島根原子力発電所 2号炉 原子炉制御室等

令和 2年 3月
中国電力株式会社

- 1. 原子炉制御室P 2
- 2. 前回の審査会合からの主な変更点P41
- 3. 審査会合での指摘事項に対する回答P43

3. 審査会合での指摘事項に対する回答

図4-1 中央制御室における外部状況把握のイメージ

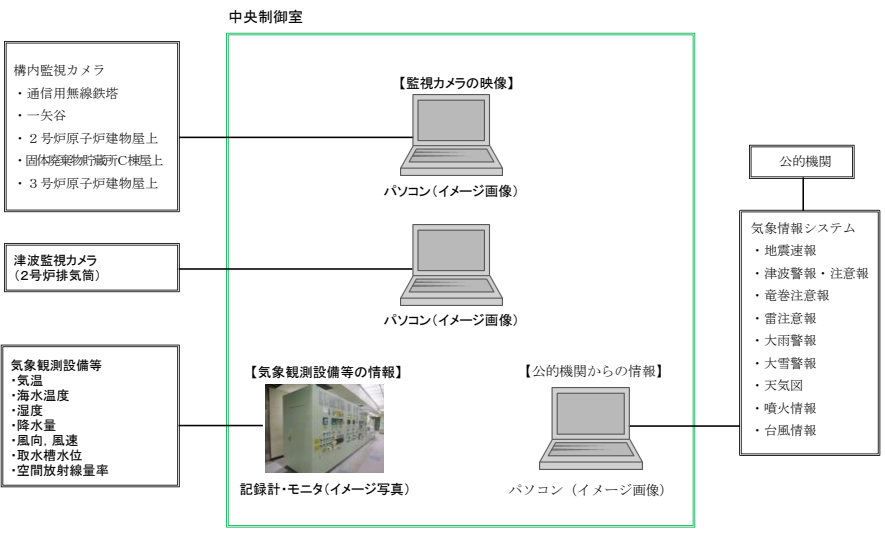
- 指摘事項 (第237回審査会合 (平成27年6月11日))
 - 監視カメラが使えない時の代替設備及び措置 (運転員による確認) を明確に説明すること。
- 回答
 - 中央制御室にて監視可能な監視カメラ以外のパラメータ (気象観測設備等) 及び公的機関からの情報により, 原子炉施設に影響を及ぼす可能性がある自然現象等を把握する。
